泊発電所 3 号炉 審査会合説明からの主な変更点等について

令和 6 年12月24日
北海道電力株式会社

- 泊発電所 3 号炉は、2013年7月8日に原子炉設置変更許可申請を行い、プラント側に関しては2023年8月3日（第1177回）の審査会合までに地震、津波、火山等に係る条文を除き一通りご説明し、新規制基準への適合性について審査をいただいていた。
- こうした審査実績を踏まえ、地震、津波、火山等に係る内容を除き、2023年12月22日に原子炉設置変更許可申請の補正書を提出している。
- その後、地震、津波、火山等に係る条文について説明するとともに、2023年8月3日の審査会合以降も自主的な改善に取り組んできたところ。
- 本日は、これまでの審査会合で説明した内容から、審査及び設計進捗並びに自主的な改善による変更を実施していることから、こうした変更内容についてご説明する。また、発電所全体配置図に示す発電所に隣接する敷地名称の変更についてご説明する。

4.1 循環水ポンプ建屋の形状変更の経緯と概要（2/2）

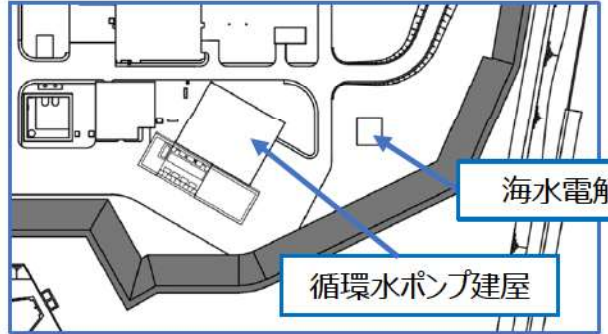
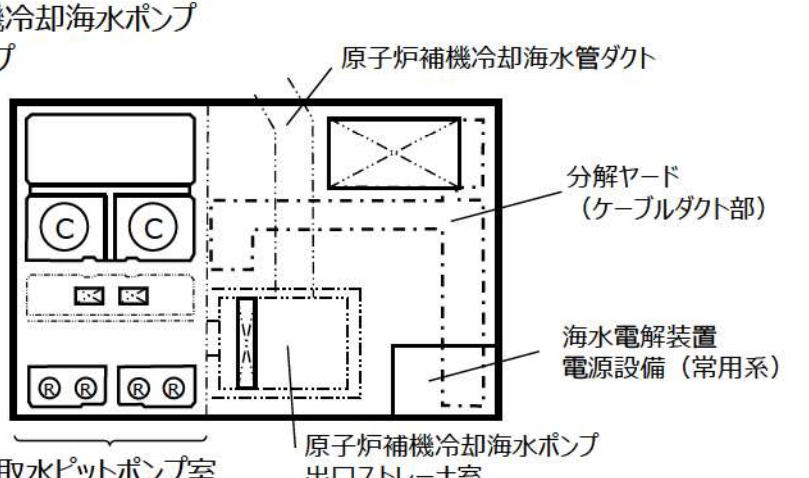
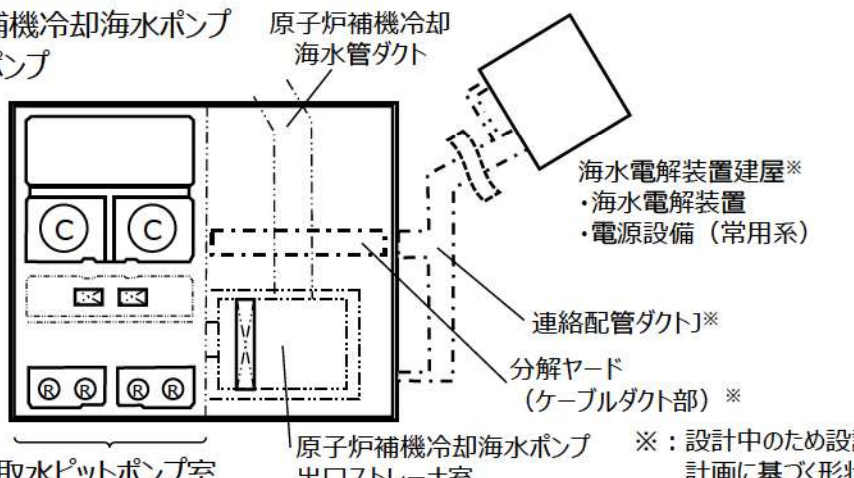
- 循環水ポンプ建屋の再構築にあたり、循環水ポンプ等の点検エリアである分解ヤードについては、点検できる広さを確保しつつ、縮小することとした。合わせて分解ヤード上屋も縮小することから、循環水ポンプ建屋の形状が変更となった。
- また、分解ヤード及び分解ヤード上屋の縮小に伴い、海水電解装置（常用系設備）及び電源設備（除塵装置、循環水ポンプ用天井クレーン等常用系電源）について新たに設置する海水電解装置建屋に移設する。

4.2 各条文への影響について (3/3)

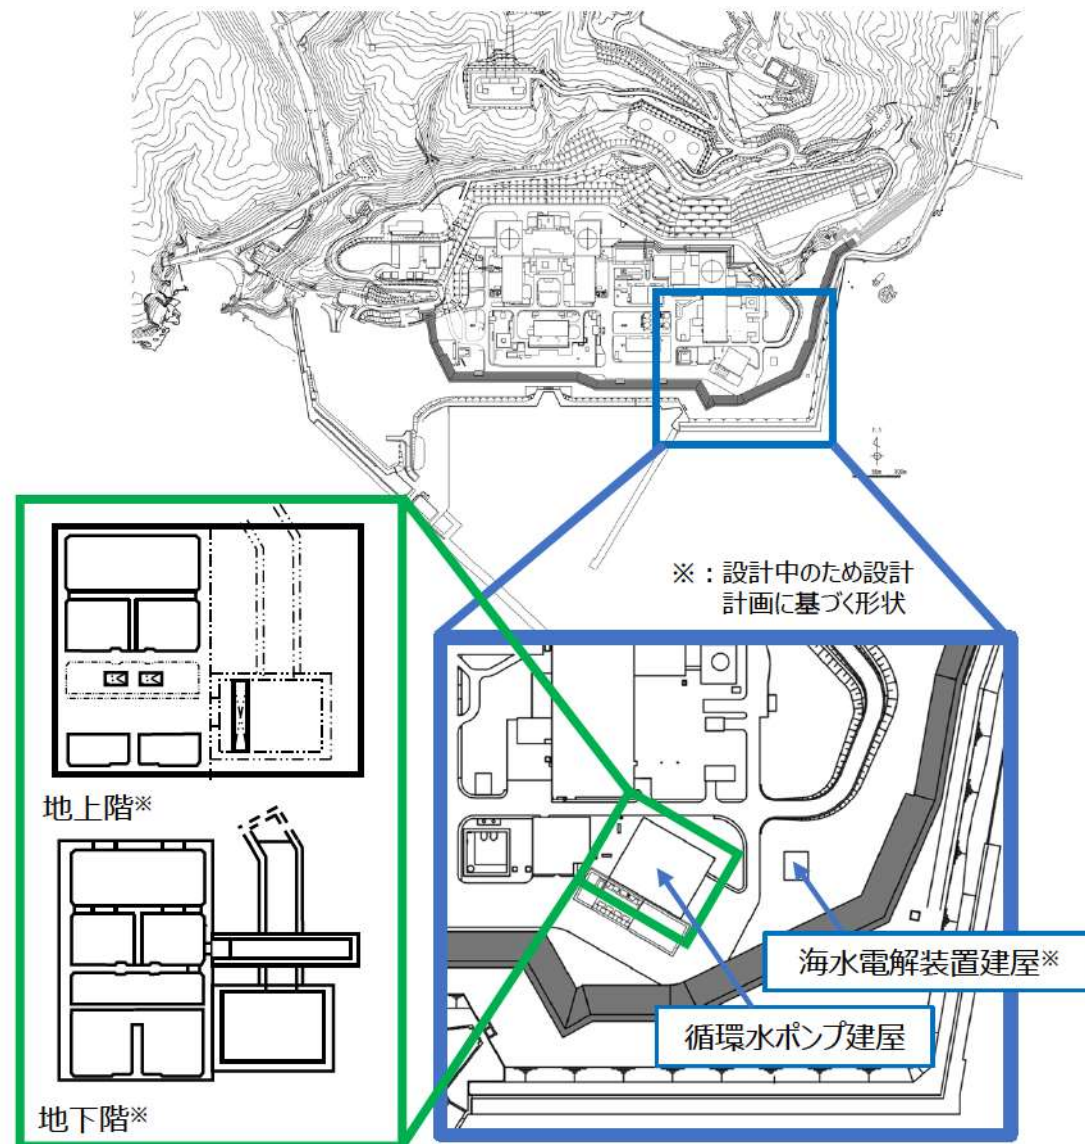
- 各条文で使用している配置図等について、下図の通り循環水ポンプ建屋の形状変更を反映した。

図5-3-1 代替格納容器スプレイポンプの設置場所変更に伴う系統概要図の変更

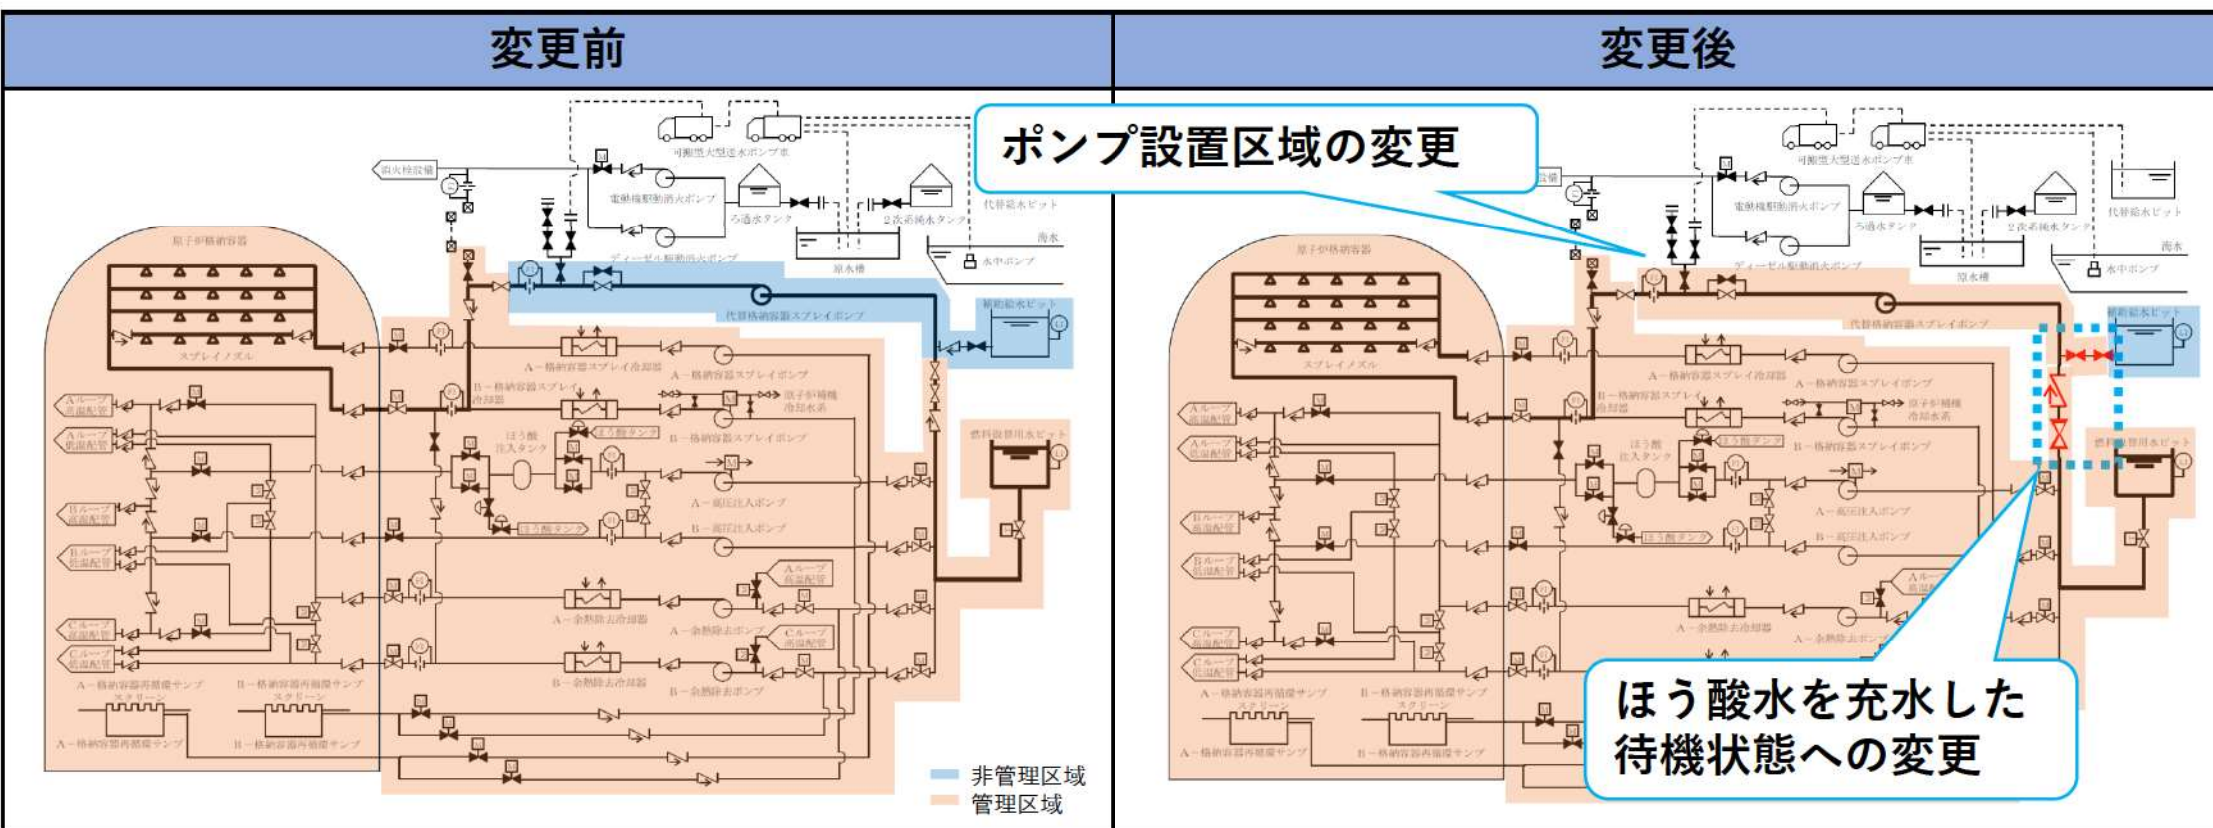
- 代替格納容器スプレイポンプの設置場所を非管理区域から管理区域へ自主的に変更した。

- 事故時において優先的に使用するほう酸水を充水した状態とする系統構成に変更することで、代替格納容器スプレイポンプを機能確立するための操作性を改善する。
- 放射性物質を含むほう酸水を充水した状態で待機状態とすることから、設置場所を管理区域とする。

5.3.1 代替格納容器スプレイポンプの系統設計及び設置場所変更の概要（1/2）

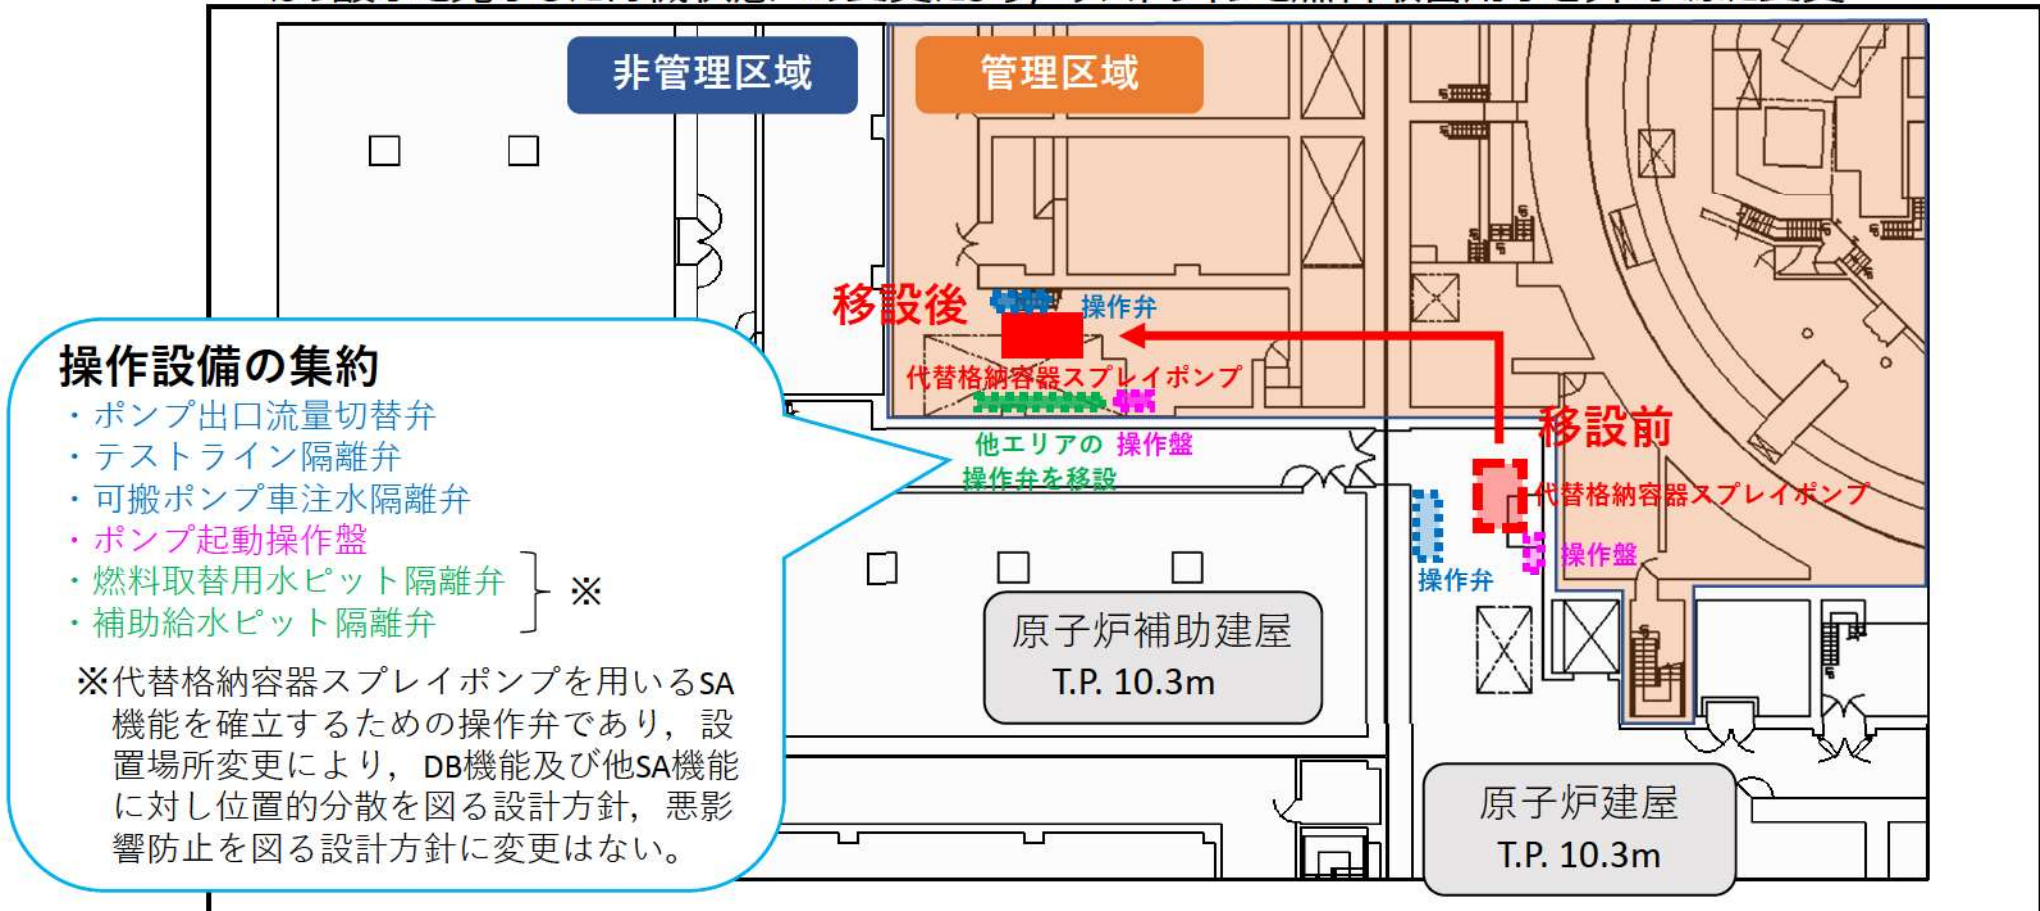
- 設置時：占有面積の大きい免震架台の設置が可能な場所として、非管理区域を設置場所を選定した。
- 移設前：設置時より占有面積の小さい耐震構造に設計変更し、代替格納容器スプレイポンプをコンクリート架台に設置するとともに、放射性物質を含まない補助給水ピット水を充水した待機状態からの操作手順を整備した。
- 移設後：以下の通り、系統構成及び設置場所を変更し、ほう酸水を充水した待機状態の操作手順に見直した。
 - ✓ 他エリアに設置していた代替格納容器スプレイポンプの水源切替のための操作弁を移設後のポンプ近傍に配置
 - ✓ 代替格納容器スプレイポンプの近傍にて、炉心注水・CVスプレイの流量切替、水源の切替及び起動操作並びに可搬型送水ポンプ車による注水の切替を可能とする弁配置に変更
 - ✓ ほう酸水を充水した待機状態への変更により、テストラインを燃料取替用水ピット水源に変更

5.3.2各条文への影響について (1/4)

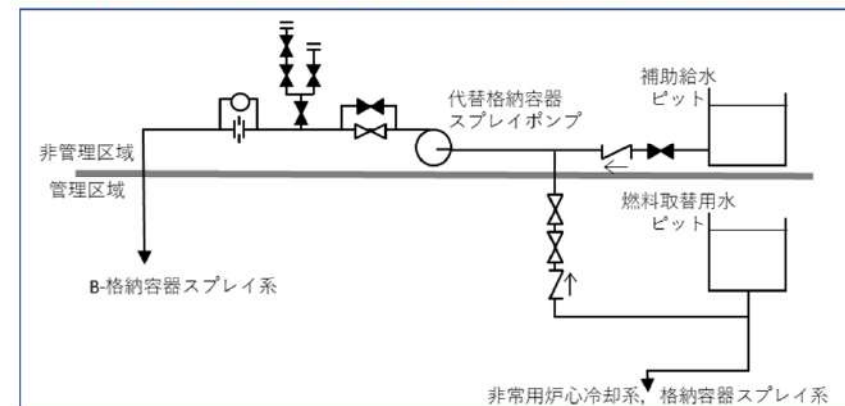
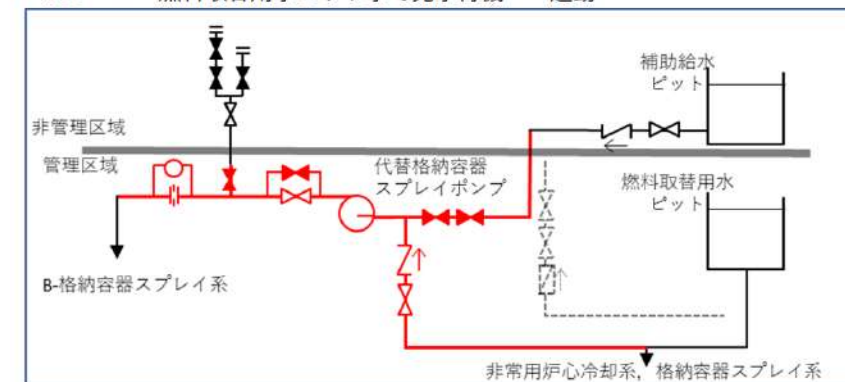
- 系統構成の変更による影響（系統図の変更）

- 代替格納容器スプレイポンプのほう酸水を充水した待機状態の変更
- 操作対象設備の変更

- 設置場所の変更による影響（配置図の変更）

- 代替格納容器スプレイポンプの設置建屋の変更
- 操作対象設備の変更，設置エリアの変更
- 屋内アクセスルートの変更
- 溢水欠損面積の増加，溢水防護区画の変更
- 火災区画の変更

移設前 補助給水ピット水で充水待機→燃料取替用水ピットに水源切替→起動

移設後 燃料取替用水ピット水で充水待機 → 起動

図6-1 変更後の「発電所全体配置図」 ※発電所敷地内の状況（道路の変更等）についても反映

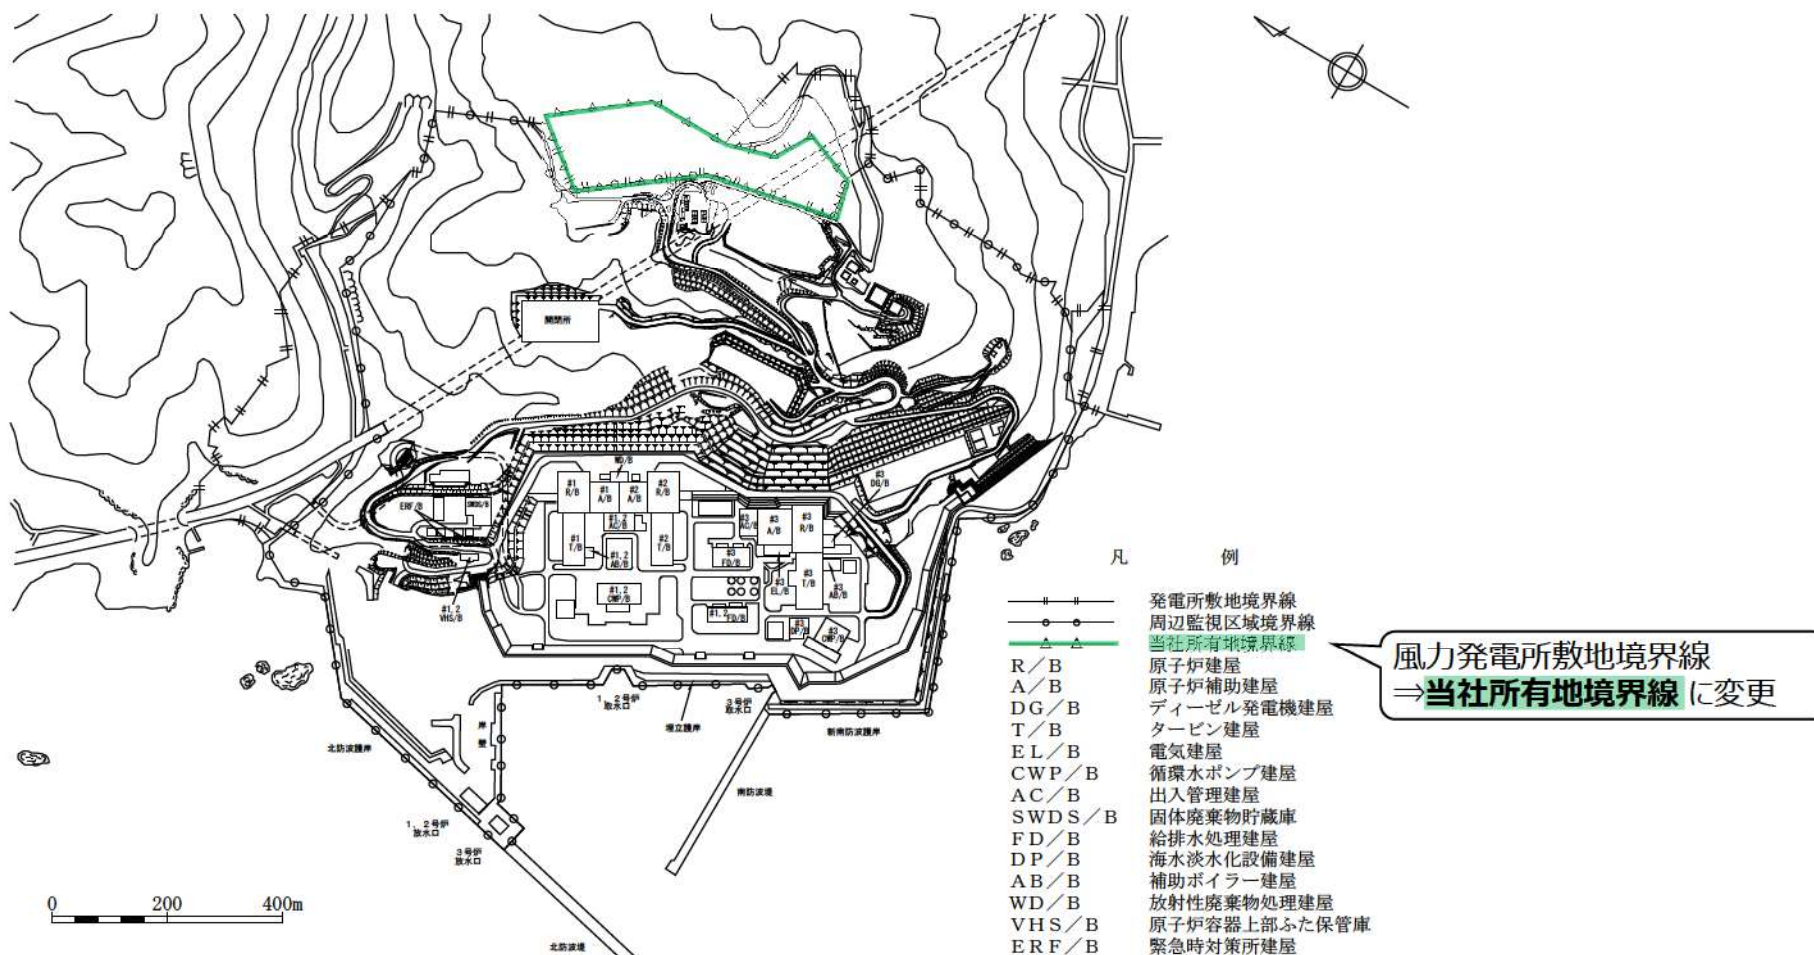
項目	申請書記載内容の変更概要	該当箇所
発電所全体配置図及び 発電所敷地付近地図等	- 名称の変更を関連図面に反映（凡例を「風力発電所敷地境界線」から「当社所有地境界線」に変更） - 発電所敷地内道路等の変更を反映	- 添付参考図面 - 添付書類六 - 添付書類八 - 添付書類九
